## INFORME TECNICO

### INSPECCIÓN TÉCNICA DE BARRERAS METÁLICAS CONCESIÓN RUTA 5 NORTE, TRAMO LA SERENA - VALLENAR

Departamento de Seguridad Vial

Versión Nº	Fecha	Emitido para:	Ejecutó	Revisó	Revisó	Revisó
01	06-01-2016	Revisión	JCC	RVB		
02	02-05-2016	Revisión	JCC	RVB		
DEPARTAMENTO DE SEGURIDAD VIAL		1314 Versión 2 Nº DEL DOCUMENTO			1314 – 0516 – DSV Nº DE REFERENCIA

Fotografía 1 – Ausencia de abrazadera a cable y tornillo de unión poste - separador.

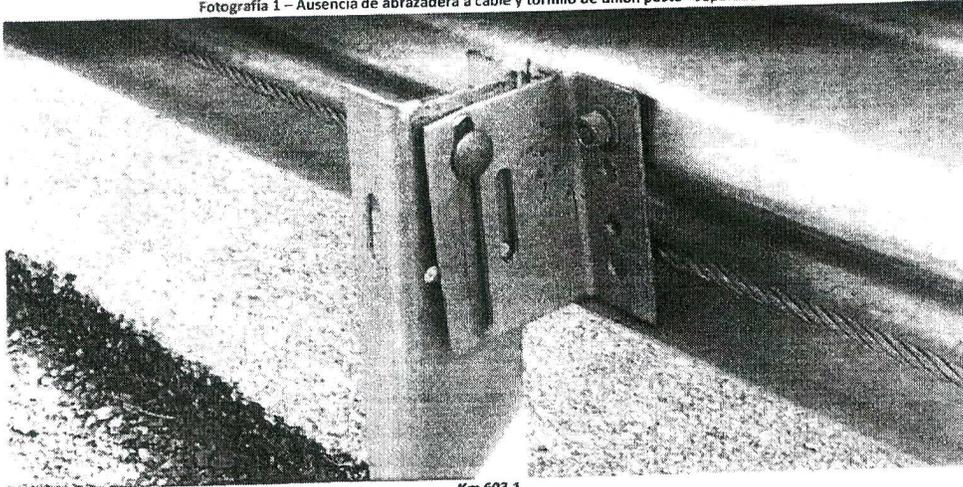
- A. *Falta de piezas:* A continuación un resumen con los principales déficits de piezas de los sistemas instalados en este Contrato:

Fotografía 2 – Ausencia de separador para conectar baranda - poste.

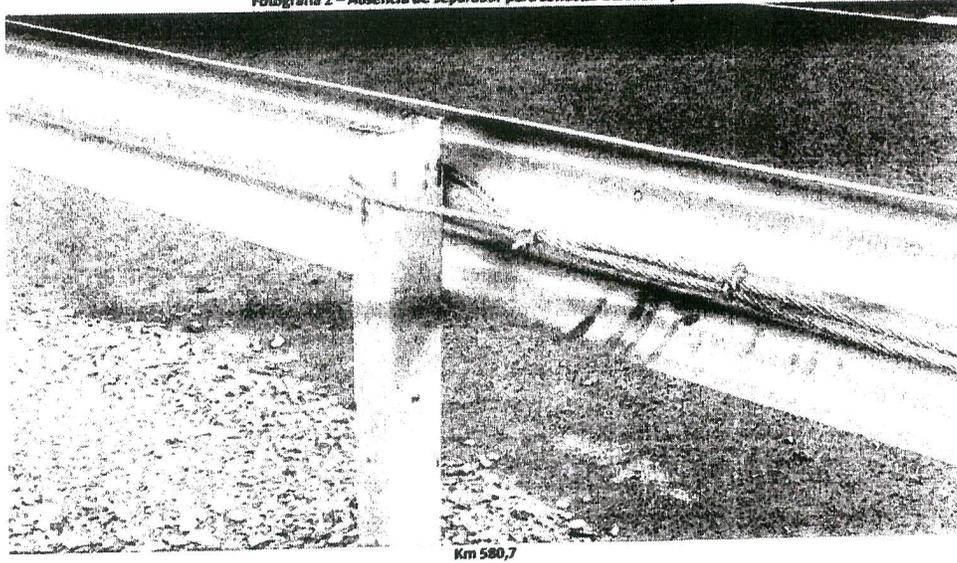
Fotografía 3 – Ausencia de tornillería para unión baranda – separador (i).

Fotografías 6 y 7 – Rotura de separadores.

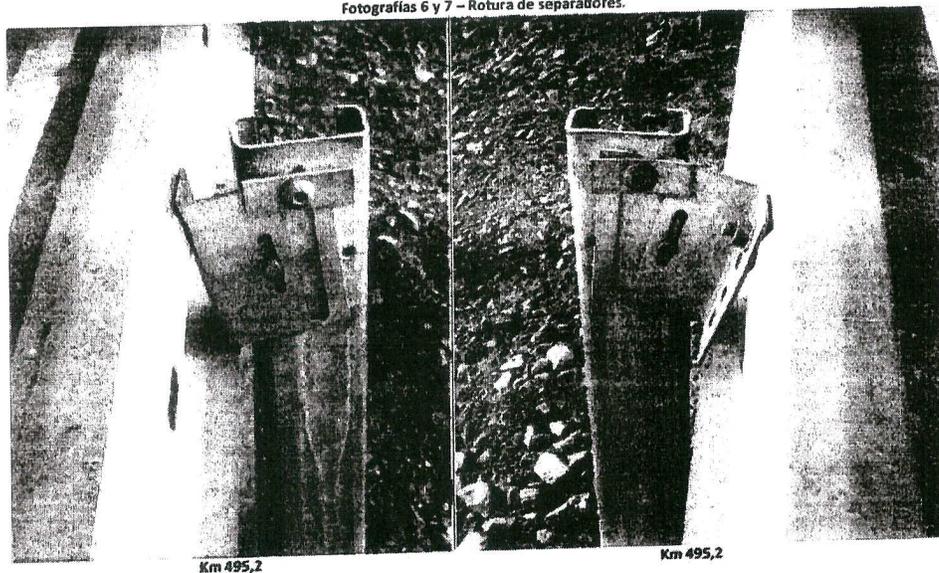
B. *Rotura de piezas:* Se muestran algunos ejemplos de rotura de piezas del sistema de contención:

Fotografía 9 – Poste y separador Irregulares.

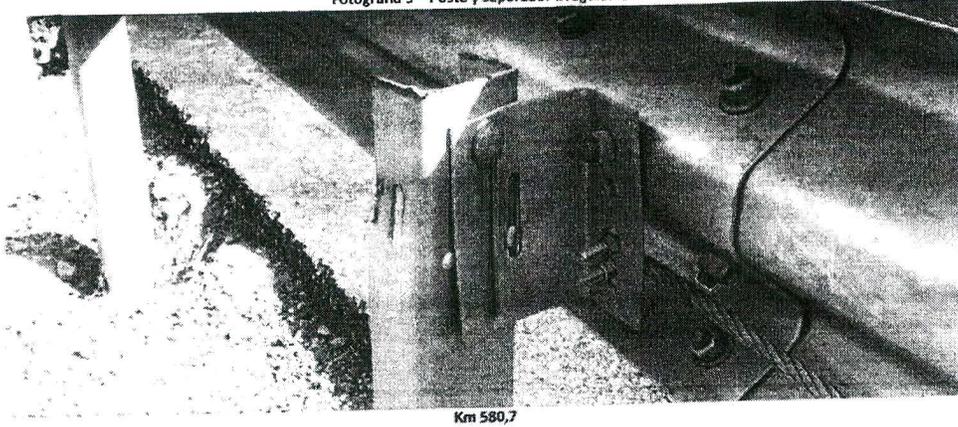
D. *Forzado de Piezas (ii)*: Ejemplo de hincado forzado que deforma postes. Además se observan separadores doblados por el apriete de pernos en piezas defectuosas.

Fotografías 10, 11 y 12 – Postes defectuosos.

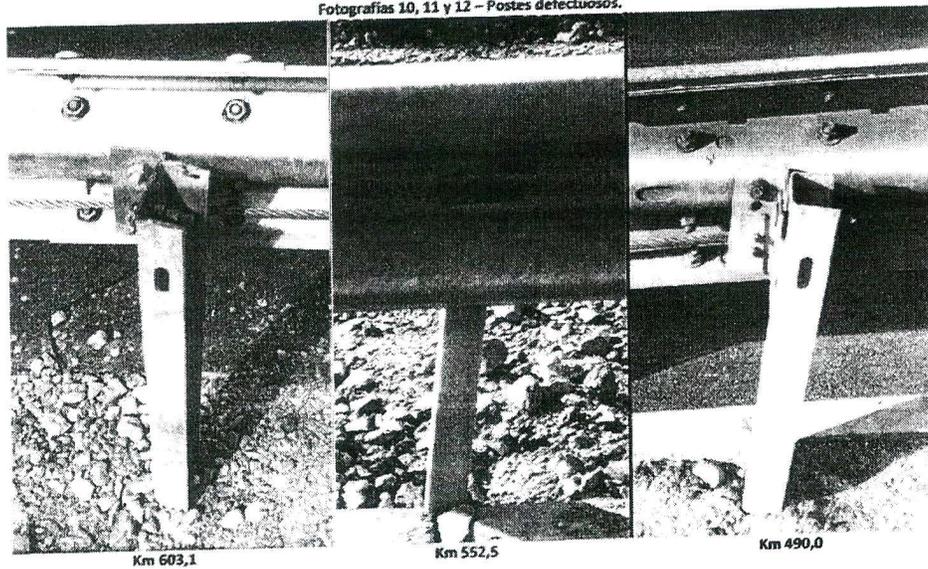
E. *Desperfectos en postes*: A continuación se visualizan distintos postes torsionados y alineados indebidamente.

Fotografías 15, 16, 17 y 18 – Pernos de distinta procedencia y tipo de cabeza en el Contrato.

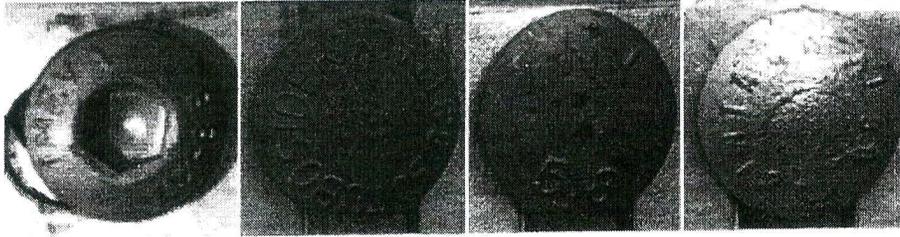
- G. *Tornillería de distintas procedencias*: Tal como sucedió en la inspección de Diciembre de 2015, se evidenciaron pernos de distintas marcas de barreras (entre ellas la empresa italiana IMEVA), cuya funcionalidad o similitud con los pernos de la barrera original TUBOSIDER no han sido ensayados ni estudiados, por lo que nuevamente se transgrede la aprobación acerca de la fabricación e instalación de productos certificados en Chile por la empresa CINTAC S.A.I.C. (Fotografías 14, 15, 16, 17, 18 y 19). Por otra parte, se debe consignar que la falta o modificación de tornillería y pares de apriete incorrectos o nulos pueden provocar: rotura de los elementos longitudinales que conforman la barrera, funcionamiento diferente al de diseño (fusibles), mayor elongación de la barrera, etc.

Fotografías 20 y 21 – Golillas de distinto diámetro e incluso arandelas en abrazadera de cable. El modelo original presenta golillas de 21 mm de diámetro exterior, y 2 mm de espesor.

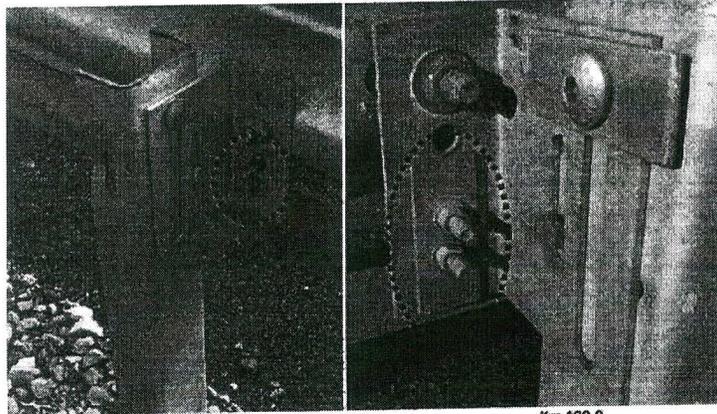
H. *Configuraciones en general:* a continuación se muestran diferencias en la disposición de piezas en diferentes puntos para un mismo modelo de barrera, que indiscutiblemente transgreden la configuración tipo del sistema original (2N.TU-brl.84 y 2N.TU-brl.90):

Fotografías 27 y 28 – Falta de apriete de pernos.

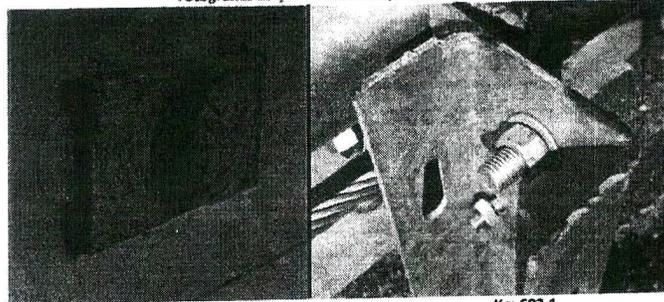
- I. *Par de fuerzas en pernos*: Tal como se mencionó anteriormente, si el par de apriete de los pernos es incorrecto o nulo pueden provocar incertidumbre en el funcionamiento del sistema. Las Fotografías 27, 28 y 29 muestran dicha situación:

Fotografía 30 – Longitud insuficiente de pernos para apriete con golilla y tuerca.

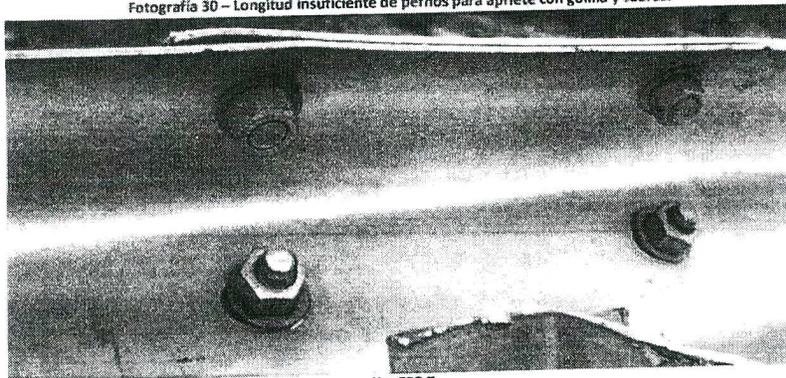
Si además de lo anterior, se adiciona que el hilo disponible para el apriete de perno y tuercas es reducido, su montaje no es conforme al diseño de la barrera (Fotografía 30).

Fotografías 31 y 32 – Deficiente tensión en algunos de cables de acero. Este punto es grave, pues existe en una carretera habilitada para la circulación de vehículos, un sistema que se encuentra con una instalación sin finalizar completamente.

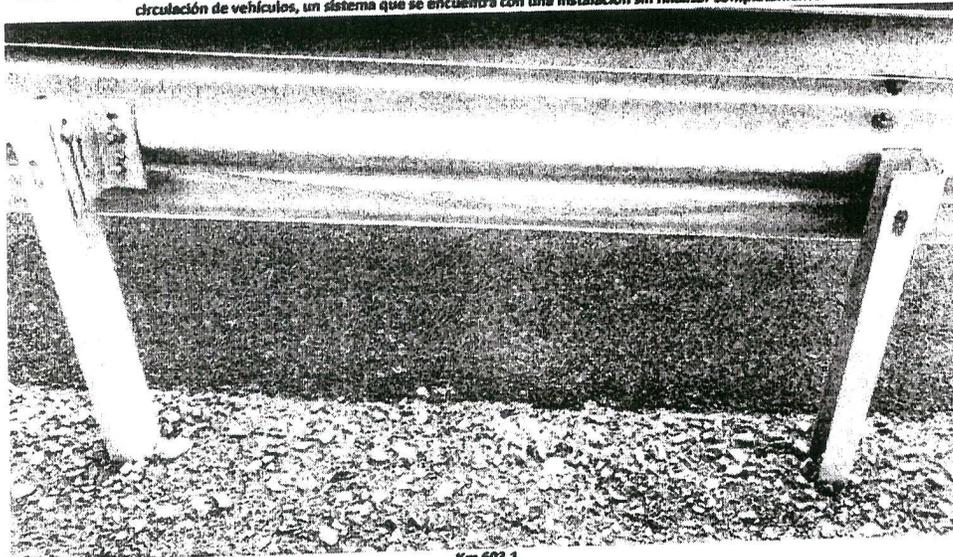
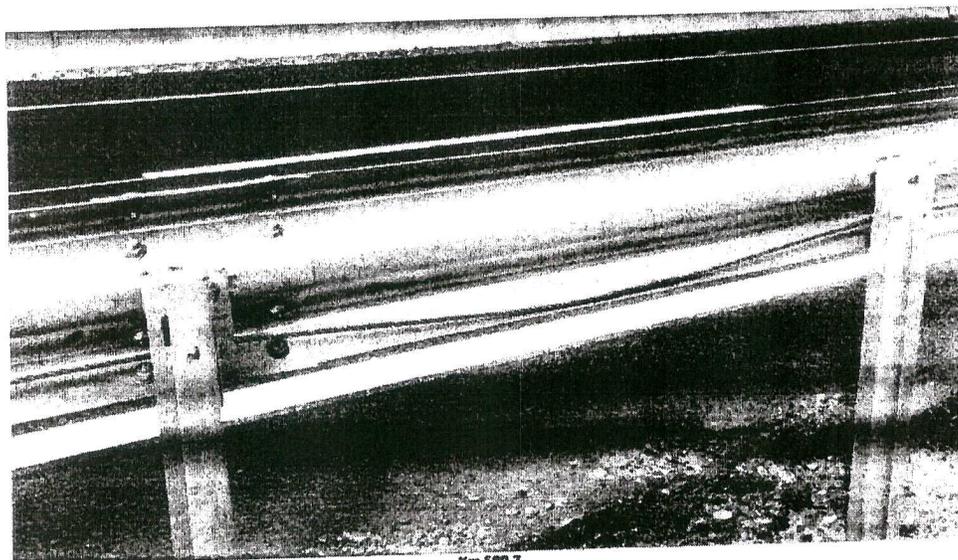
- J. **Cables:** Se desconoce la tensión otorgada para cada uno de los tramos de barrera tipo 2N.TU-brl.84 (ver Fotografías 31 y 32). Esta falla en el montaje, que varía entre diferentes tramos del Contrato, nuevamente hace incierto el comportamiento de la barrera cuando sea solicitada.

Fotografías 33, 34 y 35 – Unión separador – baranda doble onda, con arandelas distintas.

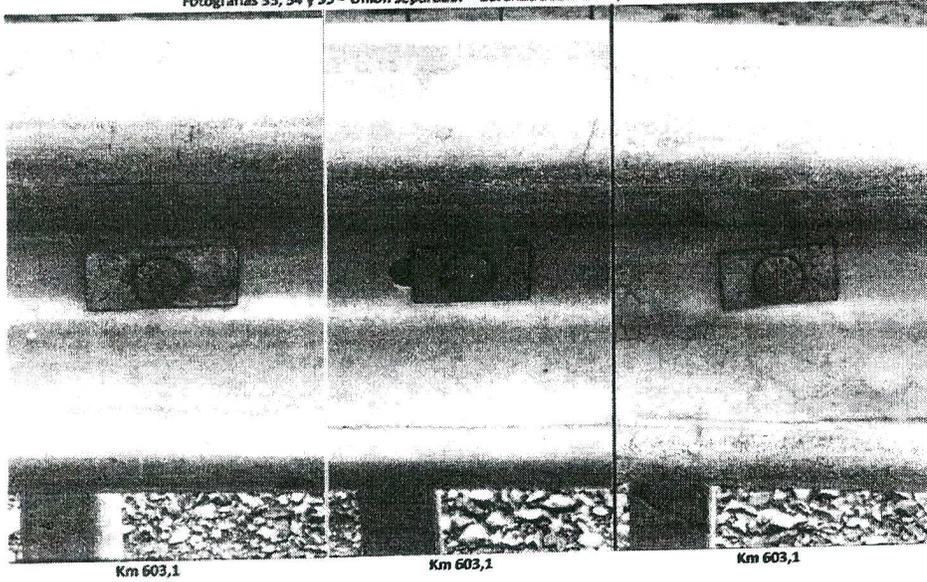
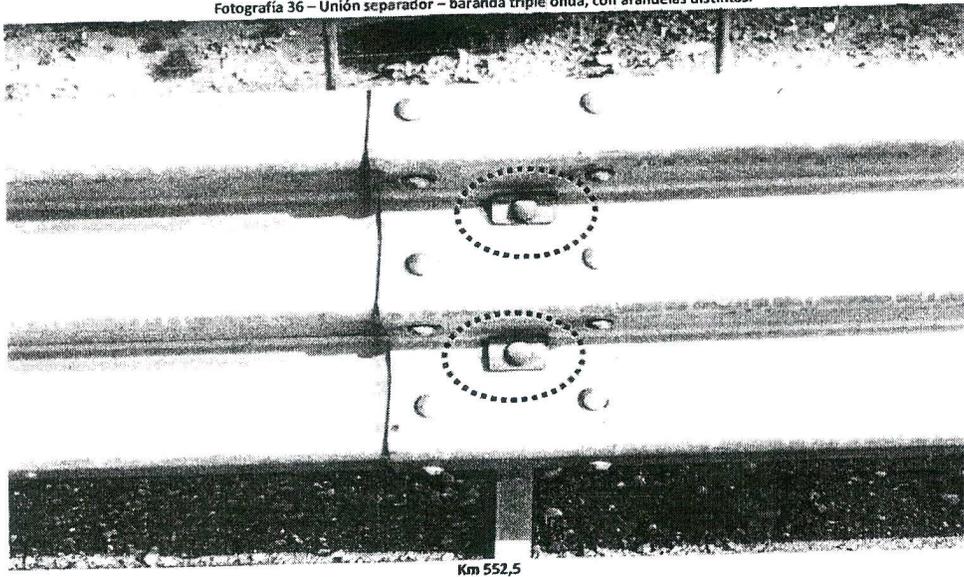
- K. *Arandelas y pernos*: Las piezas de unión separador-poste presentaron diferencias en su composición; el sistema original posee arandelas 100x40x4 mm, las cuales son distintas a las utilizadas en este Contrato (ver Fotografías 33, 34, 35 y 36). Lo anterior implica un comportamiento desconocido de la barrera durante un impacto real.

Fotografía 36 – Unión separador – baranda triple onda, con arandelas distintas.

Fotografías 37, 38, 39 y 40 – Registros de corrosión en terreno de pernos, gotillas, tuercas.

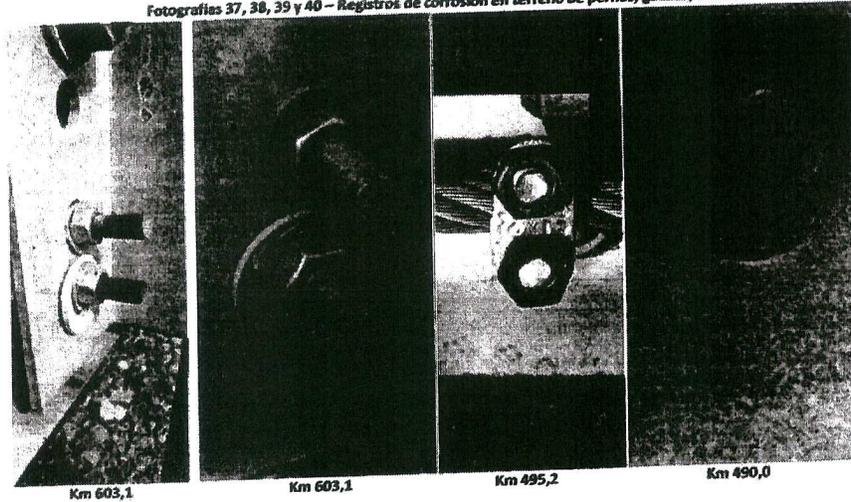
- A. *Corrosión*: Se observaron no conformidades en piezas constituyentes del sistema, los cuales presentaban signos de corrosión, que podría ser del tipo galvánica (ver set de Fotografías). De acuerdo a este escenario, la transmisión de la corrosión a otros elementos contiguos del sistema de contención, disminuirá ostensiblemente sus propiedades mecánicas en el corto plazo.

Fotografías 41, 42 y 43 – Registros de pintura sobre elementos metálicos ya corroidos.

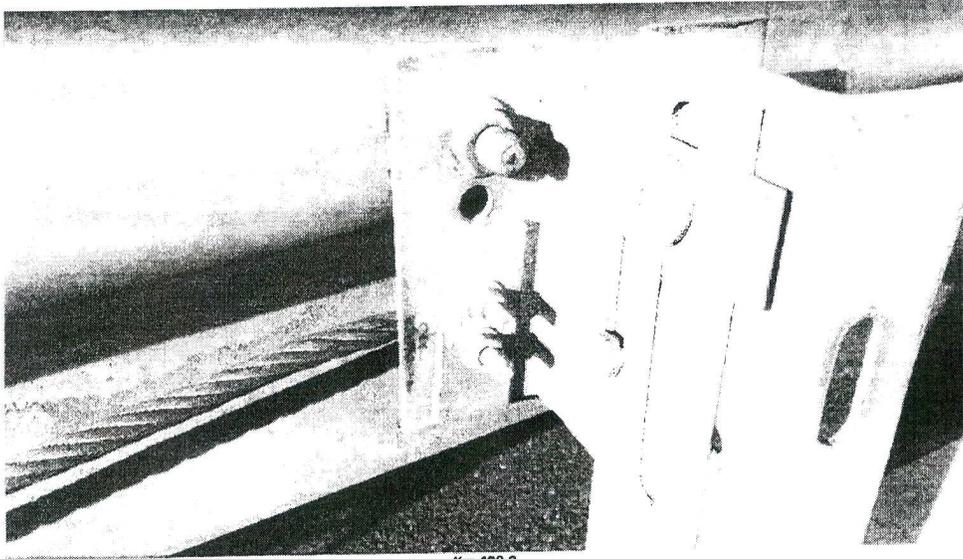
- B. *Pintado de elementos corroidos*: Incluso se observó en terreno que para evitar que sean tan visibles estos desperfectos en el galvanizado de los cables, se aplicó pintura de color gris con características desconocidas, la cual se muestra y destaca en las Fotografías 41, 42 y 43.
